TEN クラフトマンニュース 第79号

【ザ・クラッソ/ミッテ】小引き出し付きコンロキャビネット 天板固定方法変更について (改良)

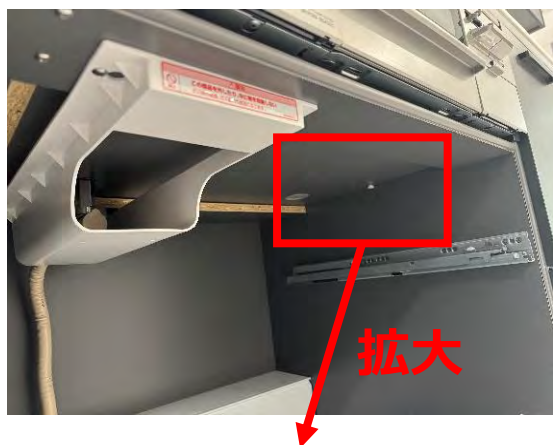
輸送中や設置以降に対象キャビネットの天板が外れる事象が確認できました。

対策として、天板固定方法を変更します。

固定方法：クリップ⇒ねじへ変更

切替時期：9月末頃生産より順次切り替え
